**AVIS RELATIF À LA PROTECTION
CONTRE LES EVENTUELS EFFETS NOCIFS ET NUISANCES
PROVOQUÉS PAR LES RAYONNEMENTS NON IONISANTS
GÉNÉRÉS PAR DES ANTENNES ÉMETTRICES STATIONNAIRES**

Commune : VERVIERS - Exploitant : PROXIMUS

Référence exploitant : 87PRZ_01

Rapport n° 3877 / 2024

Figure 1 : Vue en plan des lieux de séjour et des points de contrôle

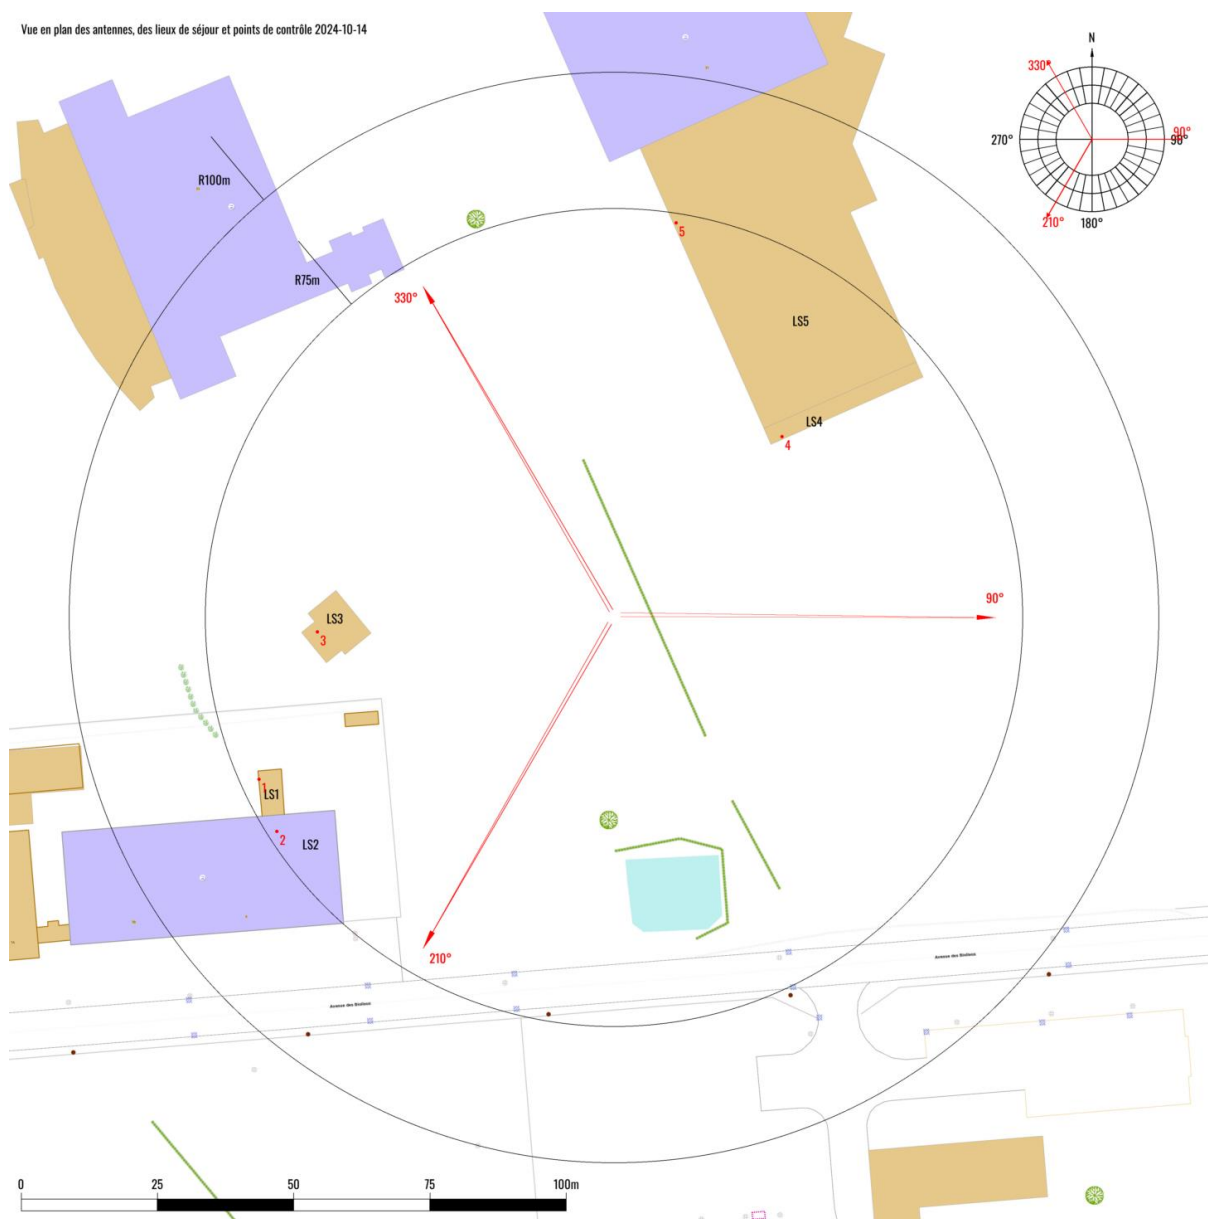
N° point de contrôle	LS	Atténuation (dB)	Indice d'exposition relatif à la limite par installation IE_i
2	LS2	3,0	0,064
1	LS1	3,0	0,048
5	LS5	3,0	0,041
3	LS3	3,0	0,021
4	LS4	3,0	0,021

En ce qui concerne les antennes de l'installation mentionnées dans le tableau 1, la distance maximale à laquelle la limite pourrait être atteinte, à l'extérieur, est égale à 91,8 m. S'il n'y a pas de LS à une distance inférieure, les antennes respectent forcément la limite d'immission.

Dans le cas des LS situés à l'intérieur des bâtiments, une atténuation d'obstacle est prise en compte et il en résulte que la distance maximale à laquelle la limite pourrait être atteinte se réduit à 65,0 m.

Figure 2 : Vue en plan des installations d'antennes dans un rayon de 300 mètres autour de l'installation faisant l'objet de la demande d'avis

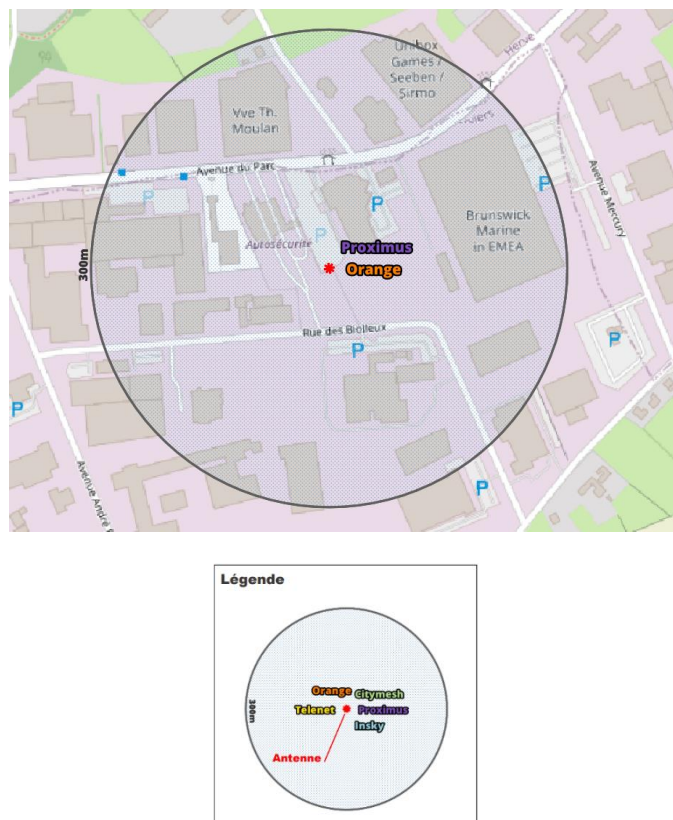
- il y a au plus 4 installations d'antennes émettrices stationnaires présentes dans la zone d'évaluation de 300 mètres de rayon représentée dans la figure 2, y inclus l'installation référencée dans le paragraphe 2 : la limite cumulative définie à l'article 4, §2 du décret est nécessairement respectée dans les lieux de séjour à l'intérieur de la zone d'évaluation de 300 mètres de rayon ;

- b) il y a exactement 5 installations d'antennes émettrices stationnaires présentes dans la zone d'évaluation de 300 mètres de rayon représentée dans la figure 2, y inclus l'installation référencée dans le paragraphe 2 et il existe, pour 3 ou 4 de ces installations, un avis attestant le respect de la limite abrogée de 3 V/m : la limite cumulative définie à l'article 4, §2 du décret est nécessairement respectée dans les lieux de séjour à l'intérieur de la zone d'évaluation de 300 mètres de rayon ;

- c) dans tous les autres cas, il a été vérifié que la limite cumulative définie à l'article 4, §2 du décret n'est pas dépassée dans les lieux de séjour sur base du nombre d'installations localisées dans la zone d'évaluation de 300 mètres de rayon représentée dans la figure 2, de leur localisation ainsi que des données inscrites dans la figure 1 et au paragraphe 4 du présent avis et dans les avis attestant le respect de la limite par installation ou de la limite abrogée de 3 V/m relatifs aux autres installations reprises dans la figure 2.

Compte tenu des considérations ci-dessus, il apparaît que l'intensité du rayonnement électromagnétique généré, dans les lieux de séjour situés dans un rayon de 300 mètres autour de l'installation référencée dans le paragraphe 2, par l'ensemble des antennes émettrices stationnaires de l'ensemble des exploitants du même site d'antennes émettrices stationnaires respecte la limite fixée à l'article 4, § 2 du décret.
